Documento: OCN-Informe Técnico Nº 12
Emitido por: GBOEHLER

Montajes de Accura Systems

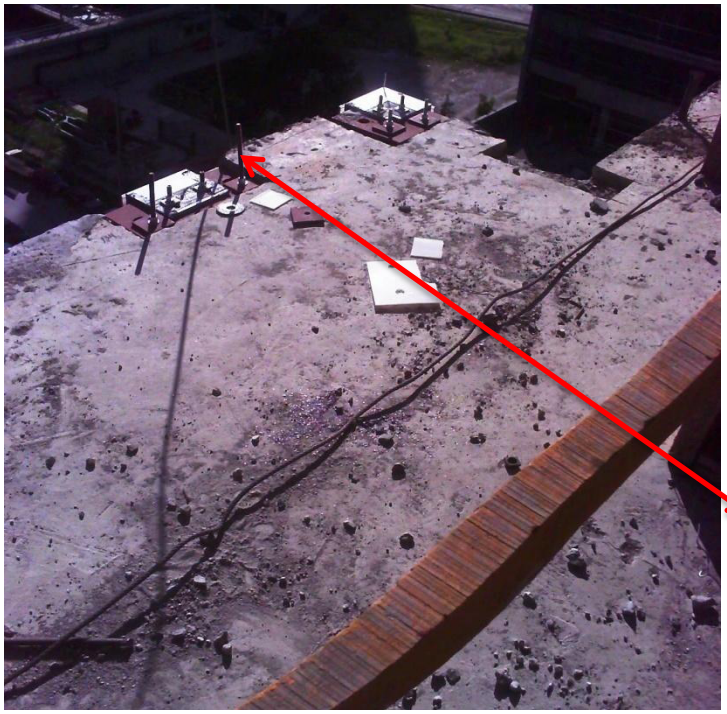
SYASA observa a ACCURA que la limpieza debe ser diaria ya que en los pisos hay cinta verde que usan para amarrar los módulos a los atriles, hay cartuchos de producto químico para anclaje, hay arandelas de metal, tornillos, anclajes, todo esto a pesar de que ACCURA tendrá perdidas o faltantes, ACCURA misma le costara reponer estos insumos.

Tambien se sigue observando por SYASA que ACCURA no ha cortado los tornillos con exceso de tamaño

SYASA observa a ACCURA que aproveche que aun no instala módulos para soldar las arandelas de acero a la placa de metal de acuerdo a plano DA02
